SERVICE-INFO

Ändring av löprullar hos vissa spännarmar till hjälpaggregatdrivning.

Version 03.2010
INA 0055

Bild 1: Detaljerad bild på löprulle i tidigare utförande (vänster) och i nytt utförande (höger)

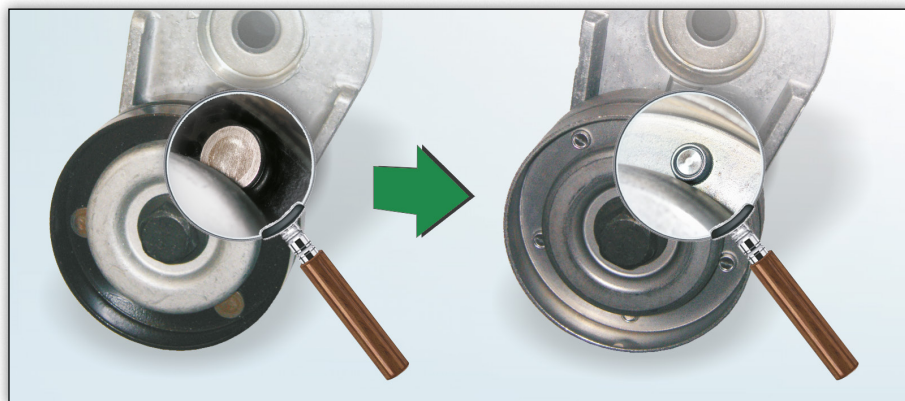
Schaeffler Automotive Aftermarket erbjuder med omedelbar verkan versioner med ändrade löprullar till de angivna spännarmarna. Skillnaderna framgår dels av bild 1, dels av ytbehandlingen (tidigare svart, nu metallblank), samt också vad beträffar sammanfogningen av de två halvorna hos löprullarna (tidigare nitade, nu sammanfogade med tox-metoden).

I övergångsfasen kan båda utförandena finnas på lager. Båda versionerna uppfyller de tekniska kraven och kan användas utan begränsning hos de fordon som anges i katalogmedia.
